PŘIPOMÍNKA

K návrhu Metropolitního plánu – územního plánu hl. m. Prahy

Městská část Praha 22, Úřad městské části

20 – KOMUNIKACE PITKOVICE (271) – BENICE (273)

DOPRAVNÍ INFRASTRUKTURA – MP (1:15000)

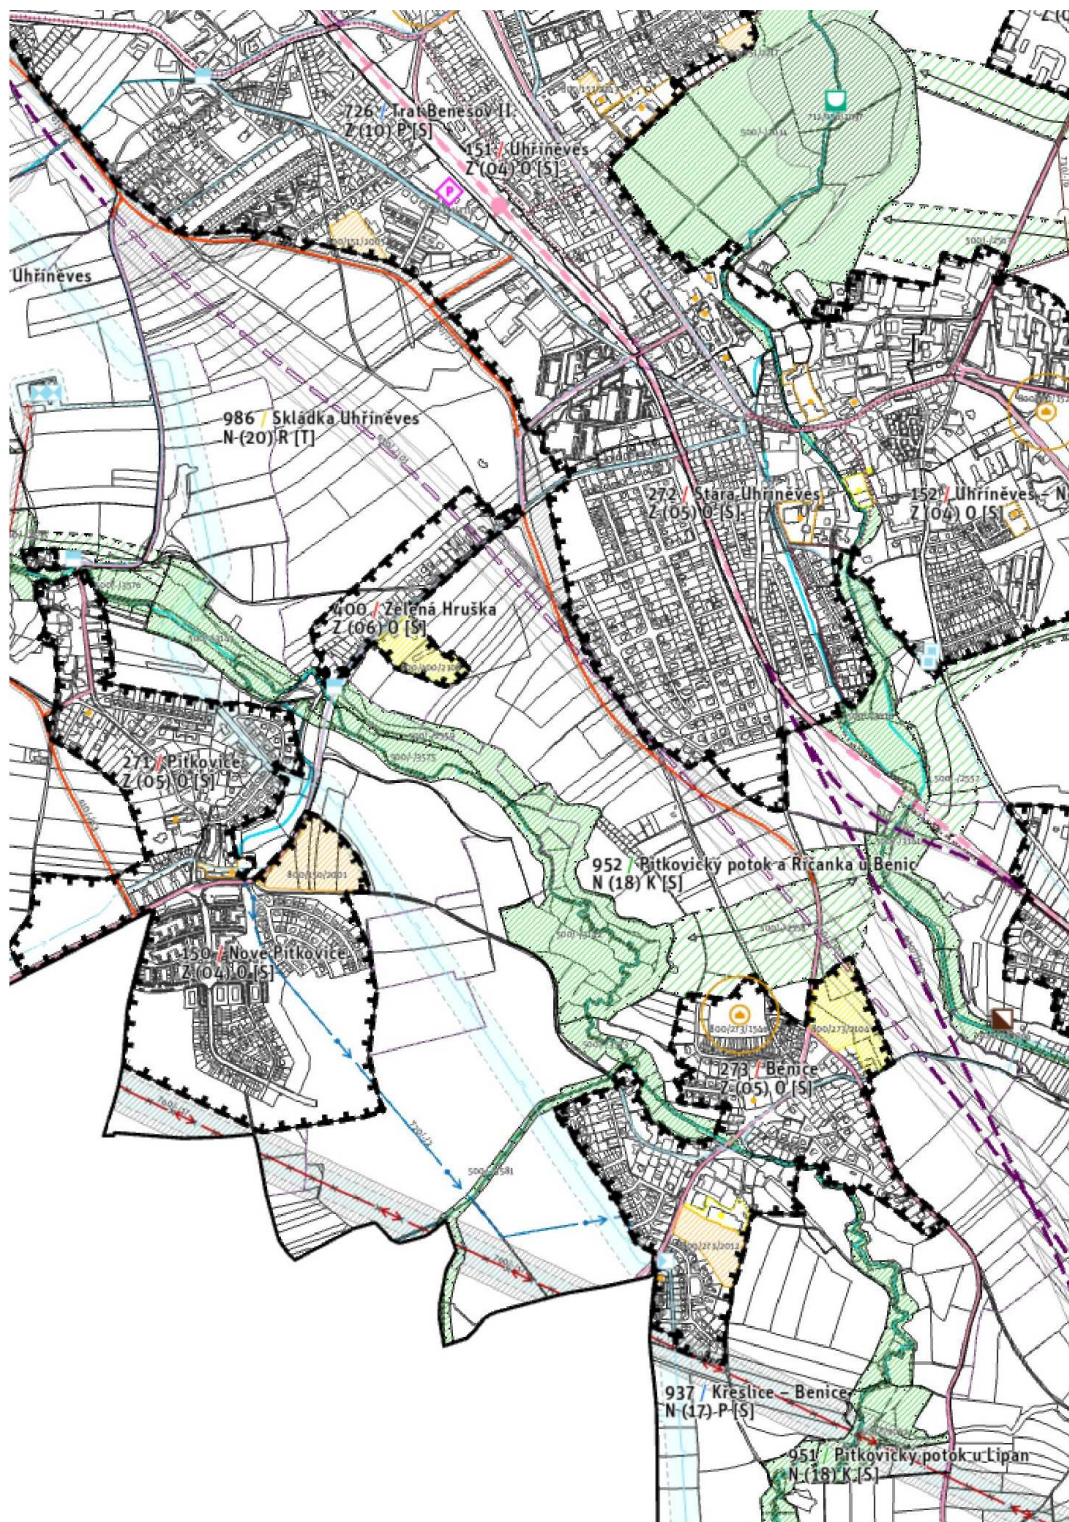
V návrhu MPP jde o dopravní spojení mezi katastrálními území Pitkovice (271) a Benice (273).

Návrhem MČ Praha 22 je znovu navržení dopravní komunikace mezi těmito městskými částmi tak, jak to bylo uvažováno podle platného ÚP.

V platném UP je vytvořena územní rezerva DU pro urbanisticky významné plochy a dopravní spojení, veřejná prostranství. Vzhledem k plánované nové obytné zástavbě v obou obcích, vznikem související občanské infrastruktury (ZŠ a MŠ v Pitkovicích) a infrastruktury dopravní (obchvat starých Pitkovic, ulice Žampionová) považujeme zachování této územní rezervy pro dopravní propojení sousedních obcí Pitkovice a Benice za zásadní.
